工事監査報告書

桐生市監査委員

- (1) 工事場所 桐生市相生町四丁目 333 番地 1
- (2) 工事件名 桐生市学校給食中央共同調理場建設建築主体工事
- (3) 概要

【参考写真】
写真 - 1

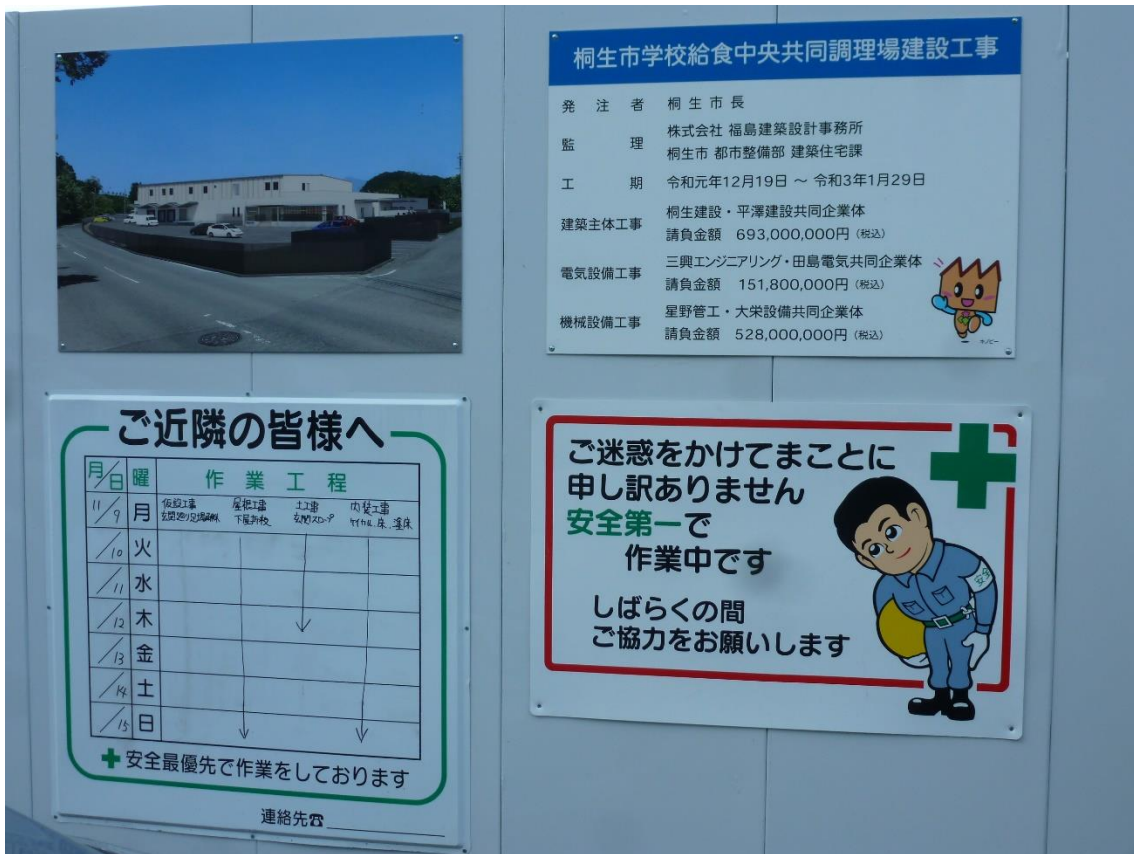
- ・出入口の掲示物については、各種許認可証・資格者証・届け出済証・鉄骨製作所表等は、掲示されており、分離発注の各社掲示状況も良好である。【写真 - 1 参照】
- ・敷地外周の仮囲いについては、単管下地シート張りで囲われており、野生動物への対応策として問題はないが、竣工が近づくにつれて、外溝工事の進捗により適宜取外すことが求められることから、暫定的な仮柵等により部外者も含めた侵入防止策についても検討することが求められる。
